Oggetto: Trasmissione integrazioni ai procedimenti ID 123/ 684-685-686.

>Hydrochem Italia S.r.l. (ex Tessengerlo Italia Srl) di Pieve Vergonte
>- Richiesta integrazioni procedimenti ID 123/684-685-686 .

La presente comunicazione fa riferimento al Decreto del Ministro prot. 0000221 del 12/12/2012 di Autorizzazione Integrata Ambientale per l'esercizio dell'impianto della Società HydroChem Italia S.r.l. sito nel Comune di Pieve Vergonte (VB), ed in particolare alla richiesta di integrazioni avanzata dal Ministero dell'Ambiente e della Tutela del Territorio e del Mare – Direzione Generale Valutazioni Ambientali, vs. prot. DVA-2014-0005230 del 27/02/2014, in riferimento al PROT. CIPPC-00_2014-0000445 del 24/02/2014 della Commissione IPPC.

ID 123/684 Adempimento Art. 1, comma 7 del decreto AIA "Piano di miglioramento delle emissioni in acqua" - U. prot DVA-2014-00001060 del 16/01/2014:

Modifica assetto scarico acque di processo

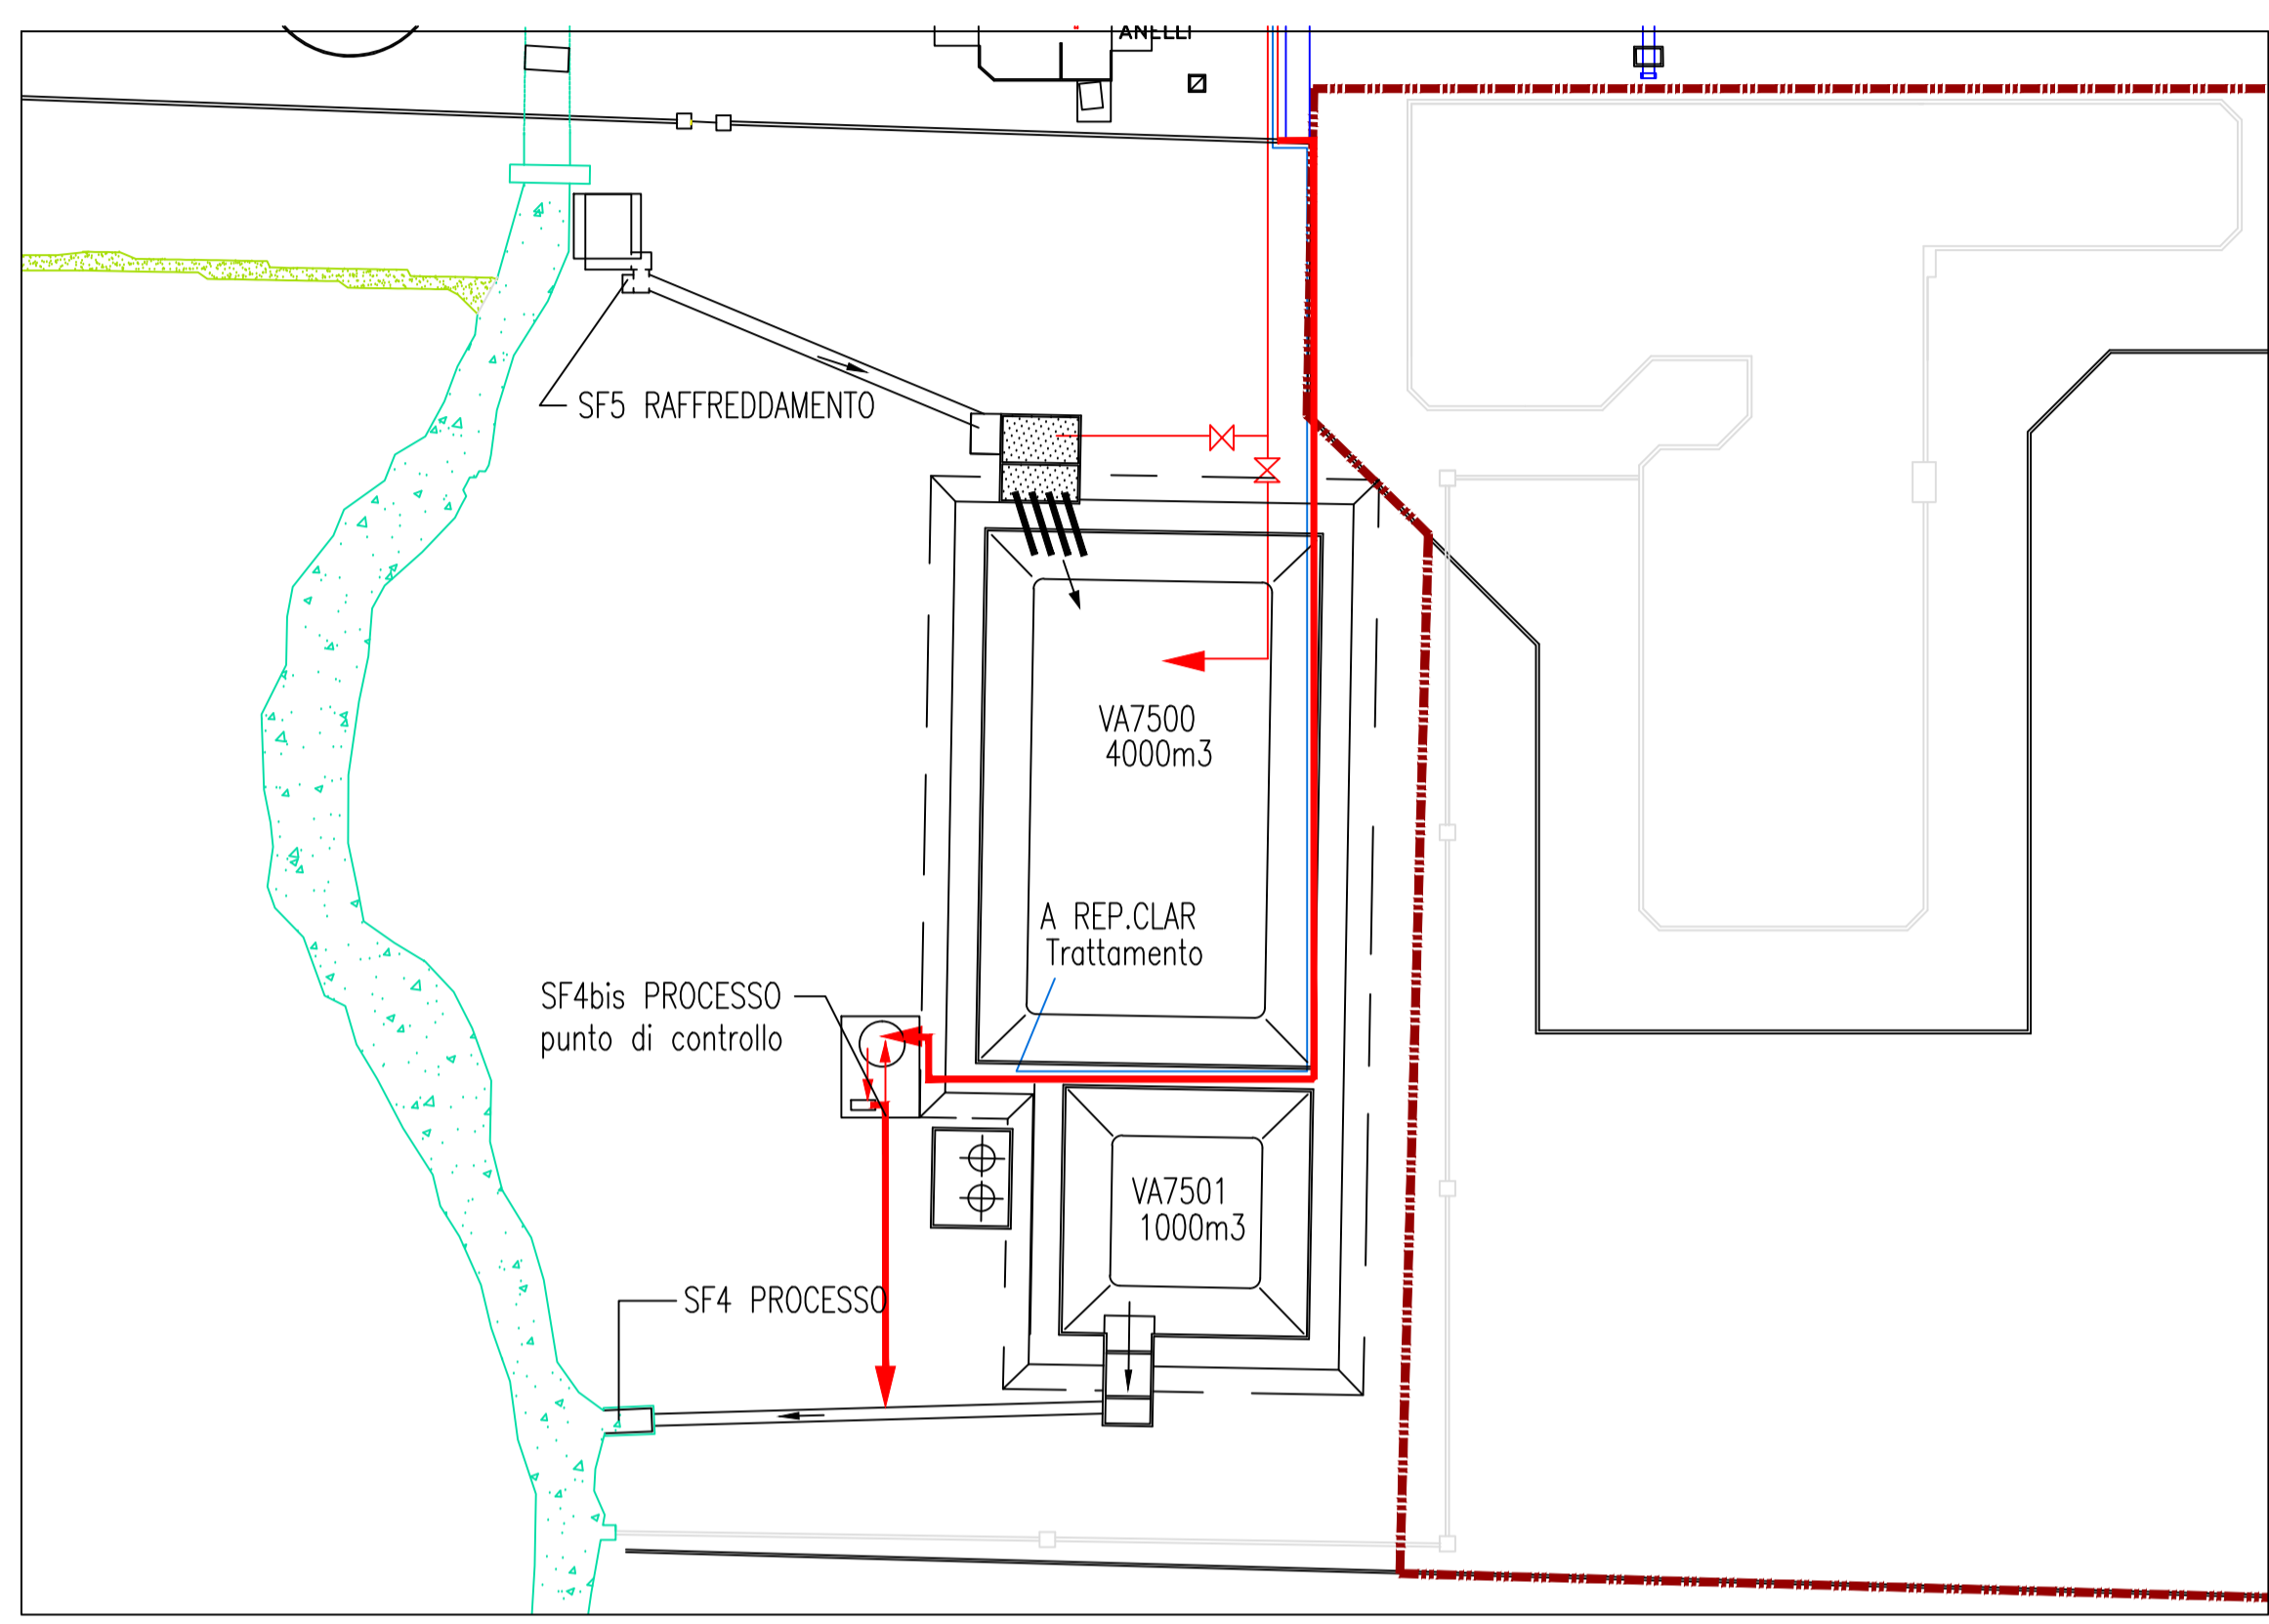
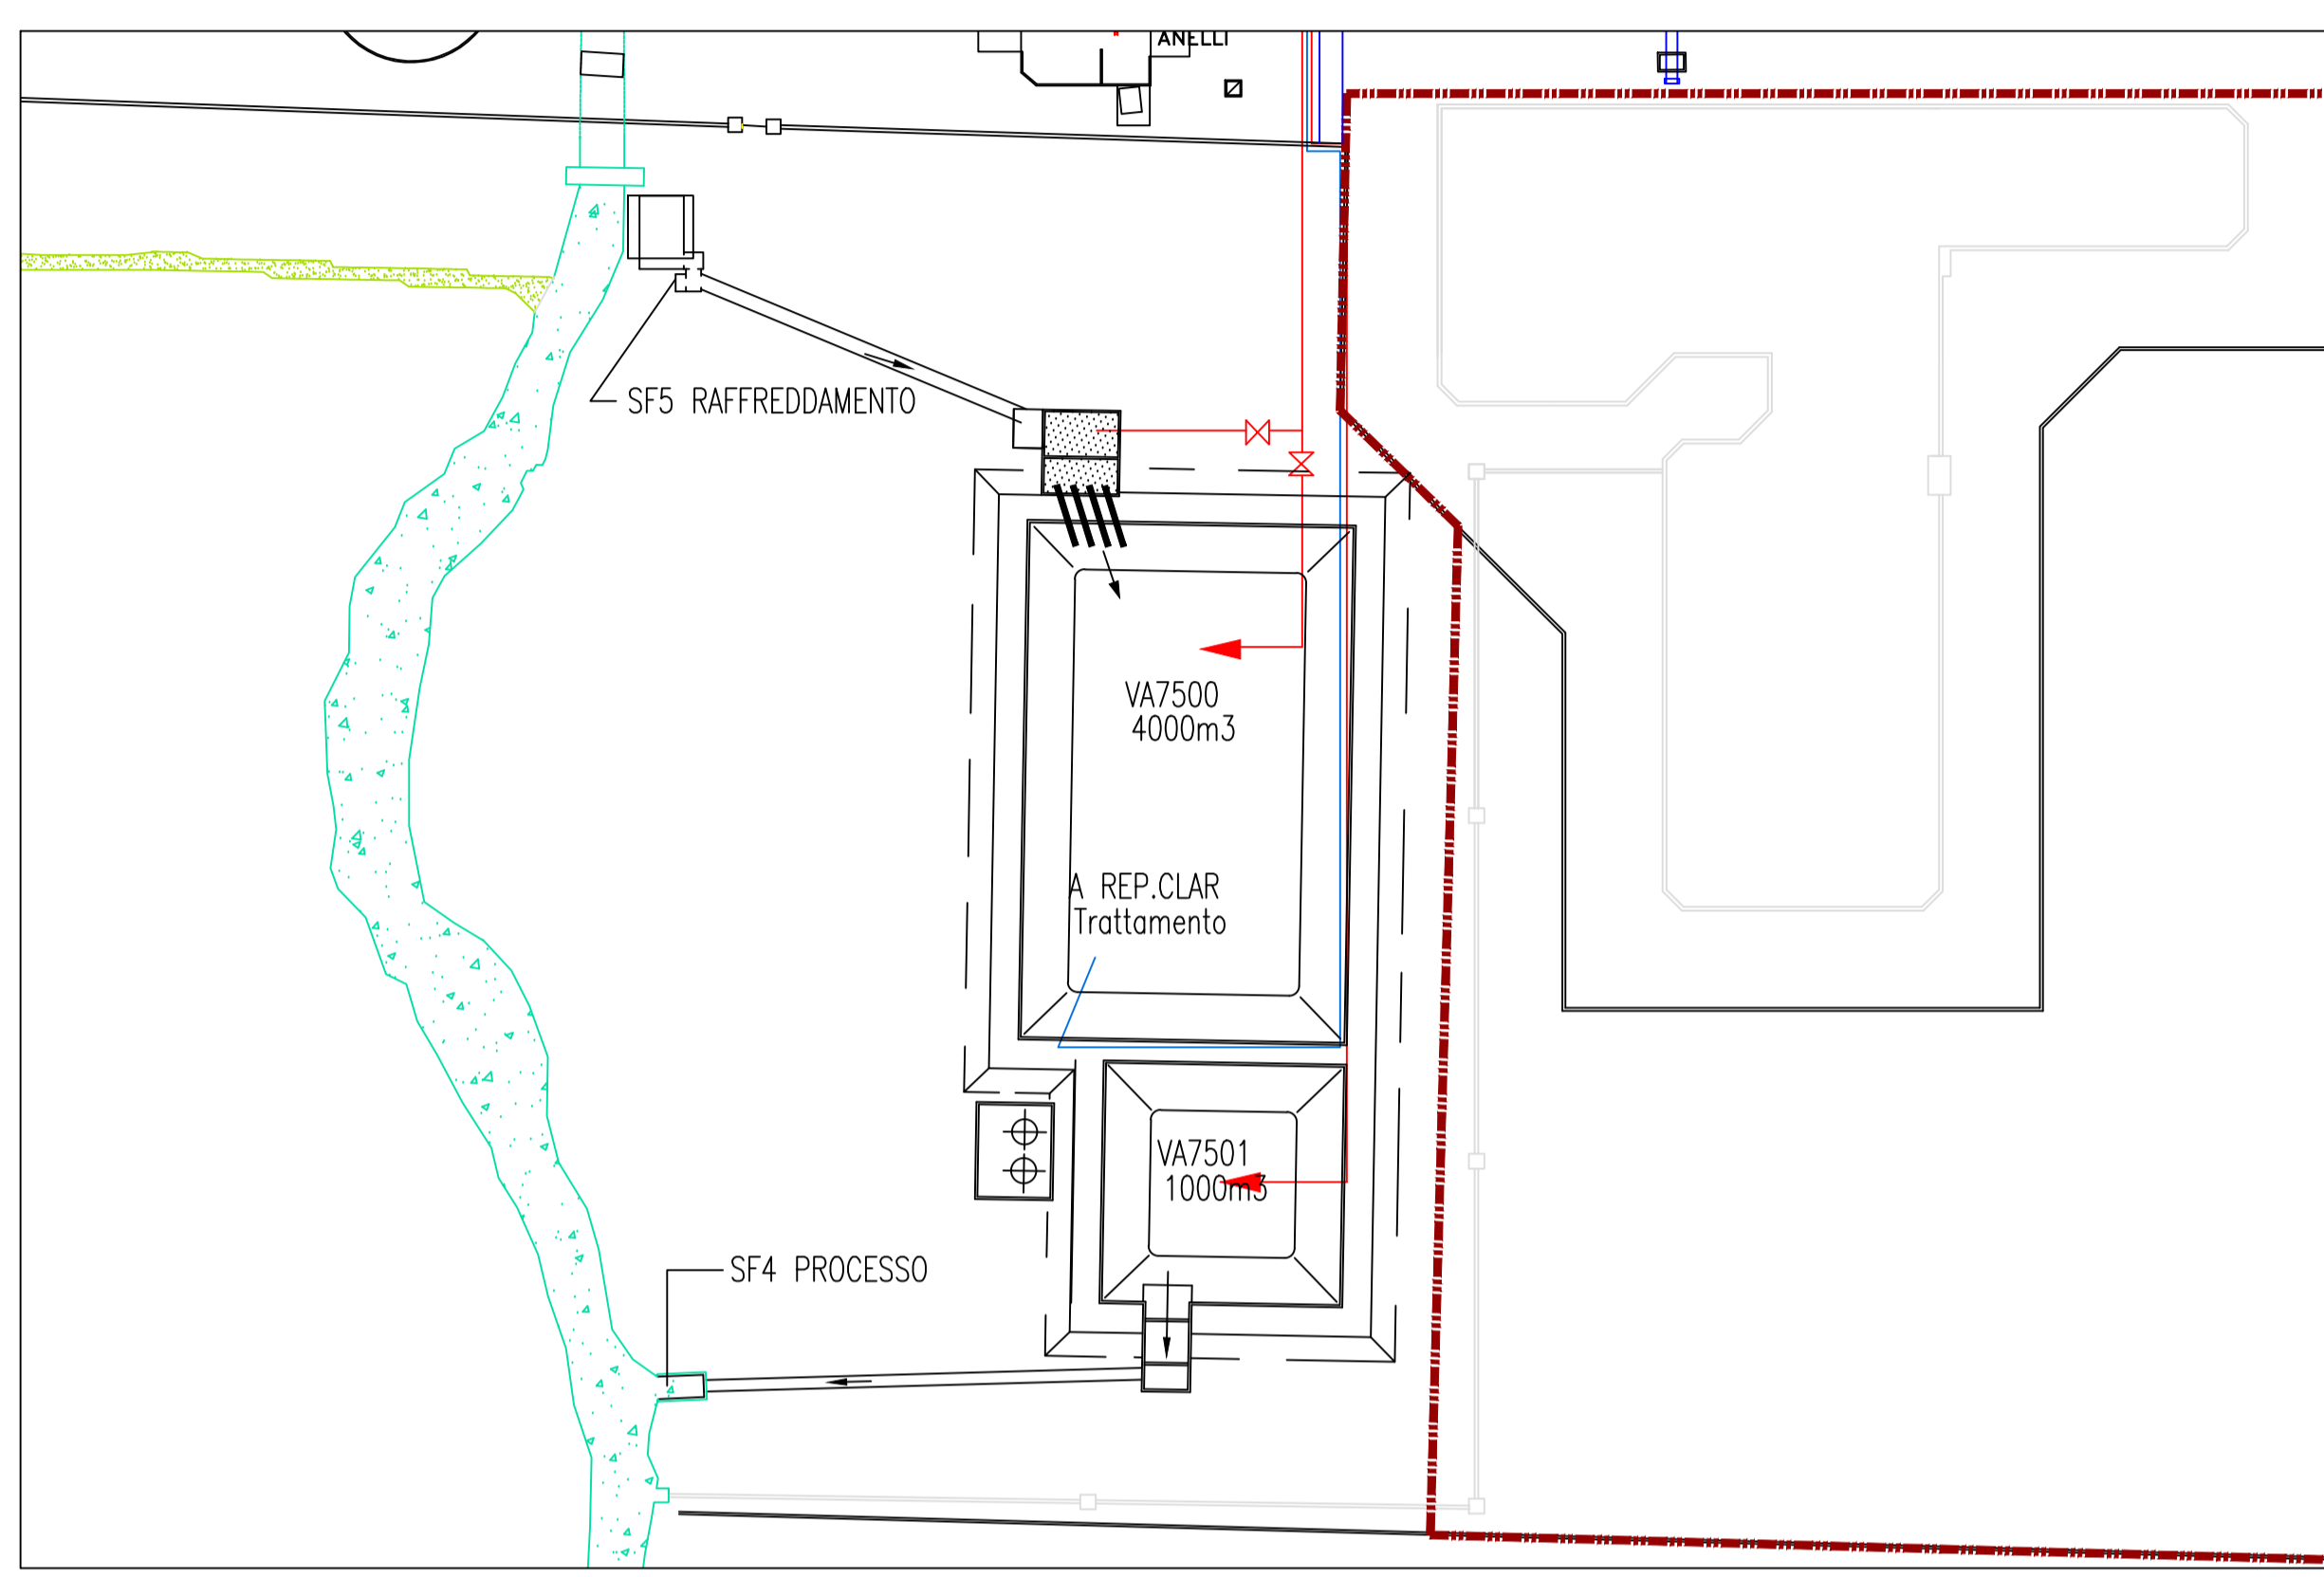
5.c Modifica dello scarico di processo con installazione di un nuovo serbatoio per omogeneizzare acque di processo, al posto della VA7501 (1000m3). Individuare in planimetria il nuovo punto di controllo modificato. Interferenza con SIN e POB	SD	Attività 1-2-3-4-6	Acque superficiali

- la Planimetria B21 rev. 2014 (*Allegato 3*) nella quale viene presentato l'assetto degli scarichi idrici finali;
- la Planimetria di dettaglio (*Allegato 4*) nella quale vengono riportati gli stati ante- e post-interventi proposti, sia per lo scarico delle acque di processo, sia per lo scarico delle acque di raffreddamento.
